2015年9月8日

コーニングインターナショナル株式会社
ライフサイエンス事業部

<<Corning® CentriStar™ 遠沈管の仕様変更のご案内>>

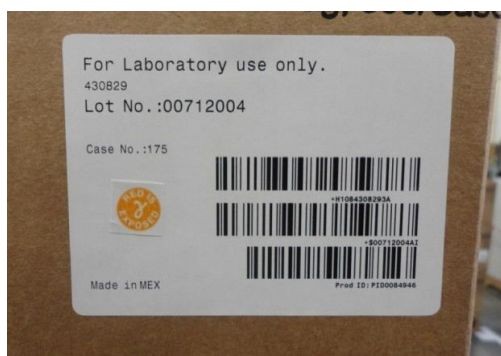
Corning® CentriStar™ 遠沈管の袋と箱に添付しておりました滅菌インディケーターシールの添付を8月15日製造分から添付なしとさせていただきます。

今回の変更による、該当製品の滅菌プロセスの変更はありません。
